Avis sur le Dossier Loi sur l'eau sur la « Place du Christ élargie »

Avril 2017

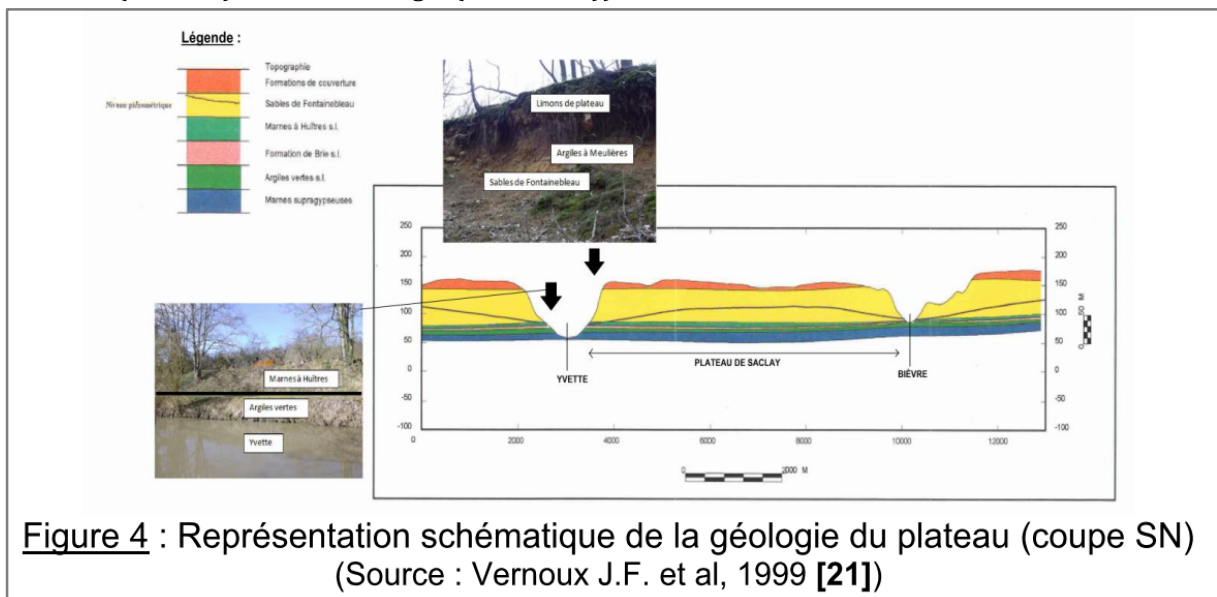
8) Nous aimerions savoir à quoi correspondent les travaux (photos ci-dessous) qui semblent

être sur la zone où prendra place la RD36 doublée. Il ne nous paraîtrait pas acceptable que les travaux aient commencé (y compris pour l'enfouissement des réseaux) avant même la conclusion de cette enquête publique et l'autorisation loi sur l'eau donnée de façon officielle.
